**SOLICITATION AMENDMENT**  
**MODIFICATION DE L'INVITATION**

<b>Title - Sujet</b> Presse-plieuse hydraulique CNC	
<b>Solicitation No. - N° de l'invitation</b> 31184-139567/A	<b>Amendment No. - N° modif.</b> 002
<b>Client Reference No. - N° de référence du client</b> 31184-139567	<b>Date</b> 2014-01-29
<b>GETS Reference No. - N° de référence de SEAG</b> PW-\$\$HN-442-64271	
<b>File No. - N° de dossier</b> hn442.31184-139567	<b>CCC No./N° CCC - FMS No./N° VME</b>
<b>Solicitation Closes - L'invitation prend fin</b> <b>at - à 02:00 PM</b> <b>on - le 2014-02-04</b>	
<b>Time Zone</b> Fuseau horaire Eastern Standard Time EST	
<b>F.O.B. - F.A.B.</b> <b>Plant-Usine:</b> <input type="checkbox"/> <b>Destination:</b> <input checked="" type="checkbox"/> <b>Other-Autre:</b> <input type="checkbox"/>	
<b>Address Enquiries to: - Adresser toutes questions à:</b> Hamel, Jean-Yves	<b>Buyer Id - Id de l'acheteur</b> hn442
<b>Telephone No. - N° de téléphone</b> (819) 956-8278 ( )	<b>FAX No. - N° de FAX</b> ( ) -

## Modification 002

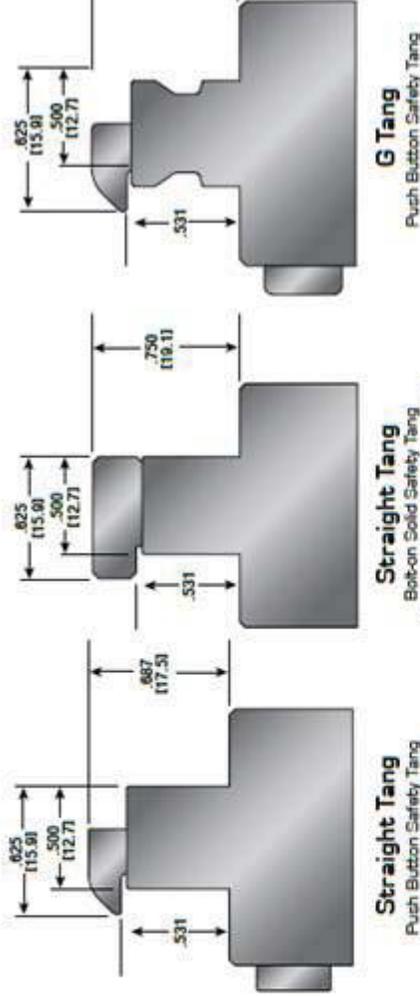
L'Annexe A mentionne: " La conception du nez du coulisseau de la presse-plier doit comprendre une encoche pleine sur toute la longueur de la matrice et une encoche en " C " latérale. "

Nous croyons qu'on devrait lire: " La conception de **lit** de la presse-plier doit comprendre une encoche pleine sur toute la longueur de la matrice et une encoche en " C " latérale. "

Pouvez-vous préciser?

L'encoche en "C" latérale est une caractéristique de la conception de la poutre supérieure pour accepter les poinçons avec bouton-poussoir droit ou bouton sur pattes de sécurité.

### Voir photos ci-jointes pour plus de détails.
